# MODIFICATION DE PRODUIT

## Actu-Filtres à carburant WF10499 et WF10500

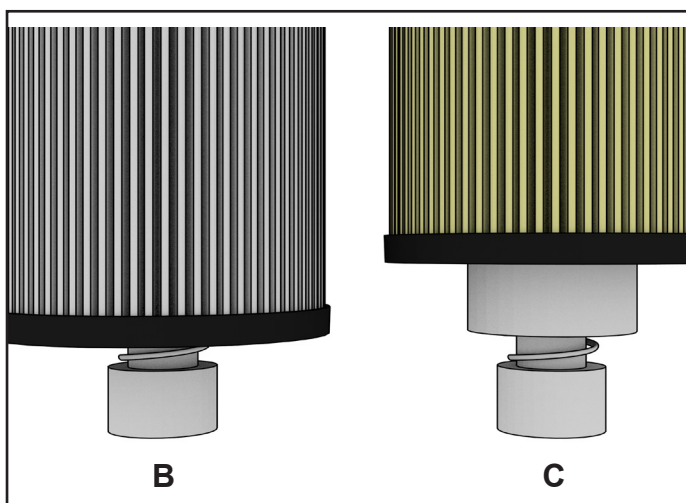
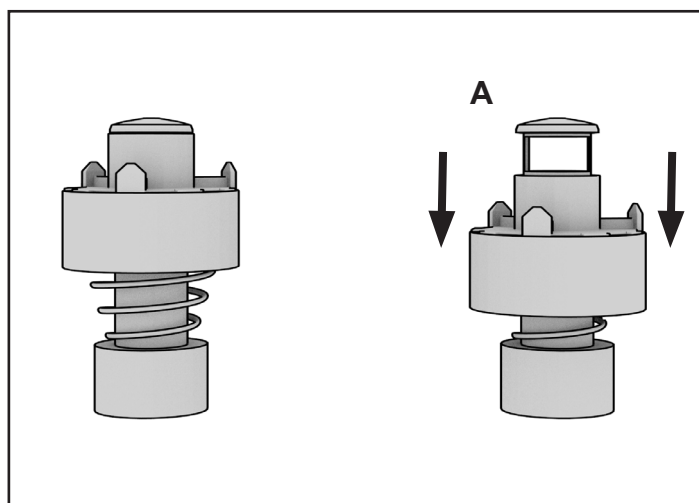
Une amélioration de l'efficacité du matériau de filtre a entraîné une modification des filtres à carburant WF10499 et WF10500 WIX. Installé, le filtre amélioré engage la tige de tête du filtre au sommet de la soupape (C). La hauteur totale du nouveau filtre est donc réduite. Les filtres WF10499 et WF10500 WIX continuent d'être adaptés, de fonctionner et de fournir une excellente filtration du carburant sur tous les véhicules indiqués au catalogue.

Lorsque le filtre est engagé, la soupape est en position ouverte (A).

Le filtre d'origine scelle par-dessus la soupape de carburant (B). Le filtre WIX scelle au sommet de la soupape (C). Lorsque l'un ou l'autre des filtres est installé, la soupape s'ouvre.
